# Audi e-tron GT / RS e-tron GT ブレーキホースの改修

リコール届出番号	外-3848	リコール届出日	2024年8月1日
基準不適合状態にあると認める構造、装置又は性能の状況及びその原因	制動装置において、設計が不適切なため、前輪用ブレーキホースの長さが不足しています。そのため、そのままの状態で使用続けると、操舵角によりブレーキホース端部に過大な負荷がかかり、ブレーキホースに亀裂が発生します。最悪の場合、ブレーキ液が漏れて警告灯が点灯し、制動力が低下するおそれがあります。		
改善措置の内容	全車両、前輪用ブレーキホースおよびブラケットを対策品と交換します。

## 不具合発生箇所

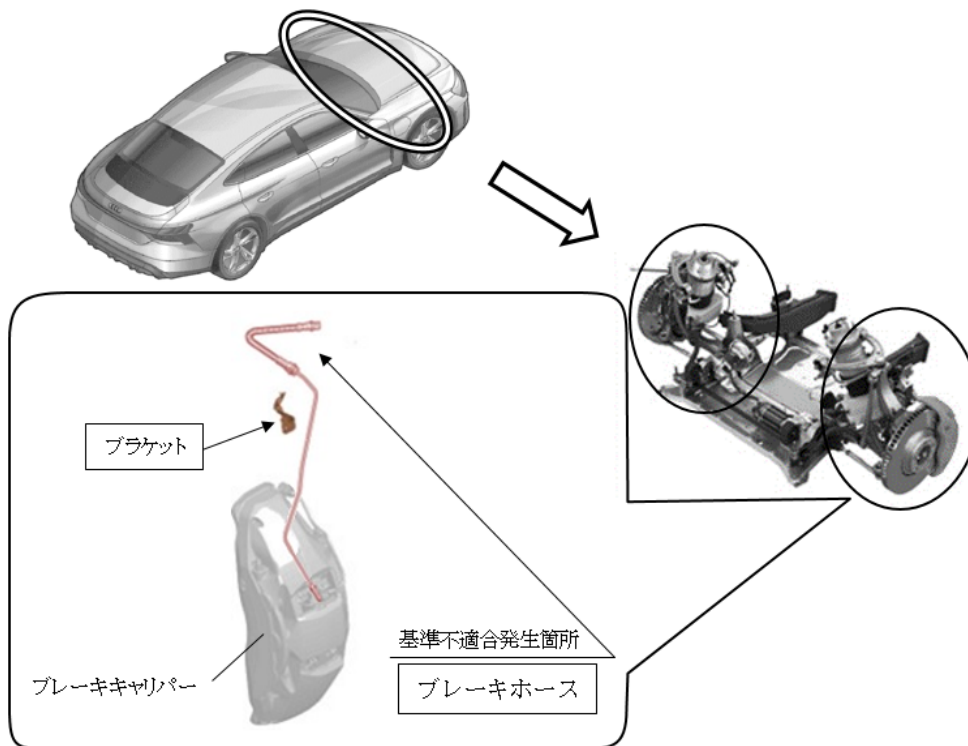
注：        は、交換する部品を示します。
